## 日立マイクロコンピュータ技術情報

題 目	SH3/SH3DSPにおける RTCのRESETビット使用時の注意事項		発行番号	TN-SH7-378A	
			分類	1. 仕様変更 2. ドキュメント訂正追加等 ③. 使用上の注意事項	
適用 製品	HD6417708, HD6417708S, HD6417708R, HD6417718R, HD6417707, HD6417709, HD6417709A, HD6417729, HD6417729R, HD6417709S, HD6417727, HD6417706	対象ロット等	関連資料 SH7708シリーズハードウェアマニュアル SH7707ハードウェアマニュアル SH7709ハードウェアマニュアル SH7709Aハードウェアマニュアル SH7729ハードウェアマニュアル SH7729Rハードウェアマニュアル SH7727ハードウェアマニュアル SH7706ハードウェアマニュアル	有効期限	
		全ロット		永年

図1. 時刻設定手順 (a)

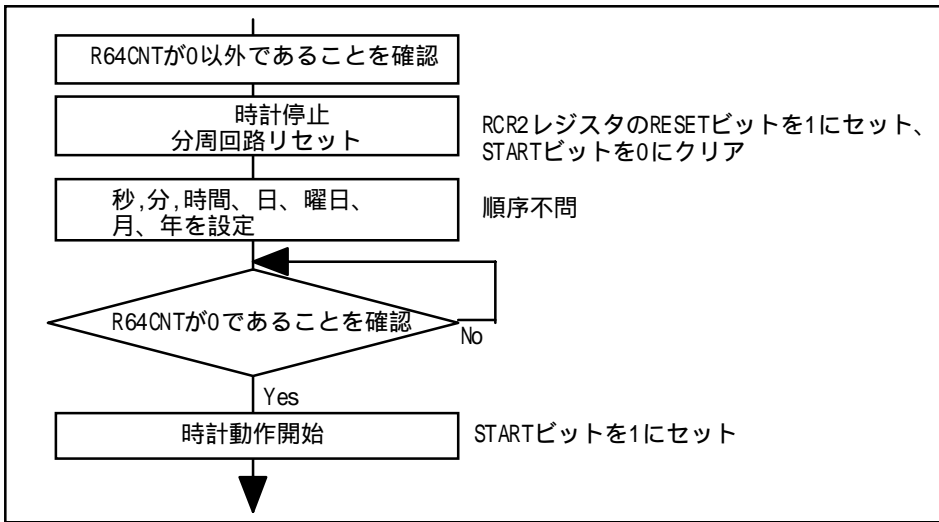
RTCのRCR2レジスタのRESETビットを1に設定後、約107us(EXTAL2端子のクロック3.5周期分)以内にRCR2レジスタのSTARTビットを1に設定するとRSECCNTが1進みます。

(a) RESETビットを1にセット後、R64CNTが初期化されたことを確認し、STARTビットに1をセットする。  
 このフローを図1に示します。

図2. 時刻設定手順 (b)

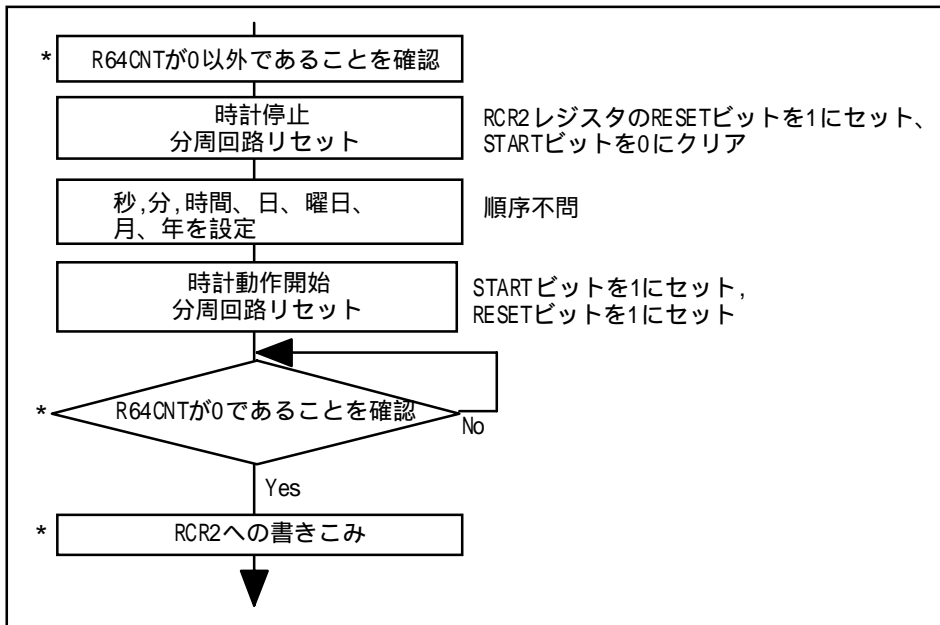
(b) STARTビットを1にセット時に同時にRESETビットを1にセットする。このフローを図2に示します。

なお、STARTビットを1にセット後より約107us以内にRCR2レジスタへの書きこみを行なわない場合は、図2左側に“\*”で示した処理を省略することが出来ます。
